Title-Sujet Remplacement du pont tournant de Boundary au lieu historique national de la Voie-Navigable-Trent-Severn		
Solicitation No. - No. de l'invitation 5P468-22-0092/A		Date: 25 août 2022
GETS Reference No. – No de référence de SEAG PW-22-01003050		Client Ref. No. – No. de réf du client. RPA 344
Solicitation Closes – L'invitation prend fin :		
at – à 14h00	on – le 13 sept 2022	Time Zone - Fuseau horaire HAE - EDT
F.O.B. - F.A.B. Plant-Usine: <input type="checkbox"/> Destination: <input checked="" type="checkbox"/> Other-Autre: <input type="checkbox"/>		
Address Inquiries to: - Adresser toute demande de renseignements à : Sheldon Lalonde sheldon.lalonde@pc.gc.ca		
Telephone No. - No de téléphone 343-585-3836		Fax No. – No de FAX: 1-855-983-1808
Destination of Goods, Services, and Construction: Destinations des biens, services et construction :		
See Herein – Voir aux présentes

MODIFICATION #4

Product Number: 6PESAUS14-18G-V

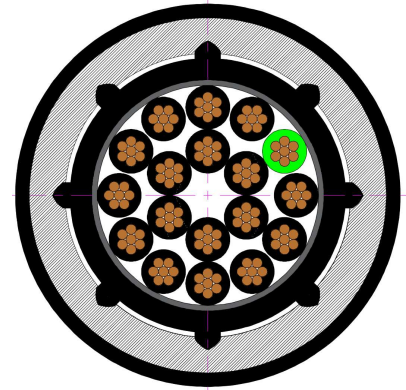
- 8) En ce qui a trait au câble sous-marin figurant sur le dessin C5, il n'y a aucun détail, et seulement une vague description dans le cahier des charges. Seuls les câbles individuels sont indiqués sur les tableaux d'aperçu des câbles. Ces câbles ne peuvent pas être insérés à l'intérieur du câble sous-marin, car celui-ci ne comprend généralement qu'un certain nombre de fils dont le calibre varie en fonction de ce qu'ils contrôlent ou alimentent. De même, si les câbles d'alimentation et les fils de commande doivent faire l'objet d'assemblages distincts, il faudra également en tenir compte. Veuillez indiquer le contenu du ou des câbles sous-marins, par exemple 20 – n° 14, 8 – n° 12, 10 – n° 10, n° 16 – 2 paires de Belden, etc.

Ce sont des câbles de 240/120 volts et ils peuvent être utilisés côte à côte. Les numéros de pièces indiqués dans les tableaux donnent une indication du type de câble. Pour les câbles sous-marins, les numéros sont les suivants.

C102 – 6PESAUS14-18C-V / 600 volts CÂBLE D'ALIMENTATION SIA, câble de calibre 14 AWG, 18 conducteurs

Une partie ou la totalité de ces câbles et d'autres câbles feront l'objet d'une commande spéciale. Voir les fiches techniques des produits ci-jointes.
